Naturschutzbund Vorarlberg
Schulgasse 7
6850 Dornbirn
Österreich

Internationale Rheinregulierung
Herrn Dr. Markus Mähr
Projektleiter Zukunft Alpenrhein
Parkstrasse 12
9430 St. Margrethen
Schweiz

Stellungnahme zum Rhesi-Planungsstand vom November 2015

Abbildung: Breite des dynamischen Gewässerraums in Funktion der Geschiebefracht sowie dem Auftreten von Hochwasserereignissen in der Projektstrecke. Geschiebeführung 100% entspricht derjenigen im Ist-Zustand nach der Illmündung (siehe [8, Bild 11]).

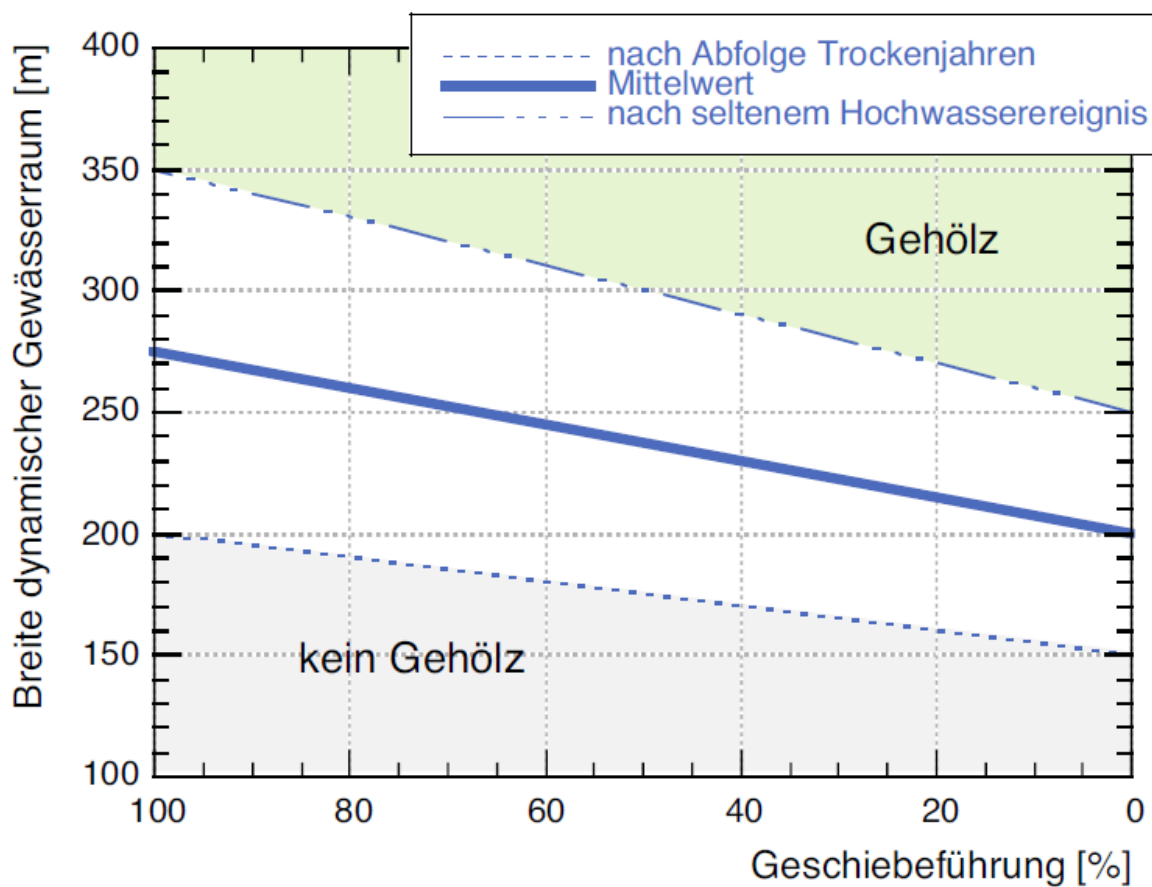
Die dynamische Gewässerbreite hat die Flussbau AG im morphologischen Gutachten unter Berücksichtigung der Vorbelastungen (Kiesentnahmen, veränderte Hochwasserdynamik infolge Stauhaltung) für die gesamte Strecke definiert [8, Bild 11]. Wird gemäss Abbildung die Sohle stärker aufgeweitet als die strich-punktierte Linie, so kann ausserhalb von einem gesicherten Aufkommen von Auenwald (auch Hartholzaue) ausgegangen werden. Ohne Eingriffe kann davon ausgegangen werden, dass die dynamische Gewässerbreite *durchschnittlich* eine Breite entsprechend der dicken Linie aufweist und ausserhalb davon mehrjährige Pioniervegetation aufkommt.

Der erforderliche dynamische Gewässerraum für das gesicherte Aufkommen von Hart- und Weichholzaue ist der Klarheit halber pro Abschnitt in Tabelle 1 zusammengefasst. Tabelle 2 beinhaltet die Analyse des Planungsstandes [1] hinsichtlich Erreichung der erforderlichen dynamischen Gewässerradien für das gesicherte Aufkommen für Hart- und Weichholzaue. Auch die nicht ausgeschöpften Potentiale sind in Tabelle 2 erfasst.
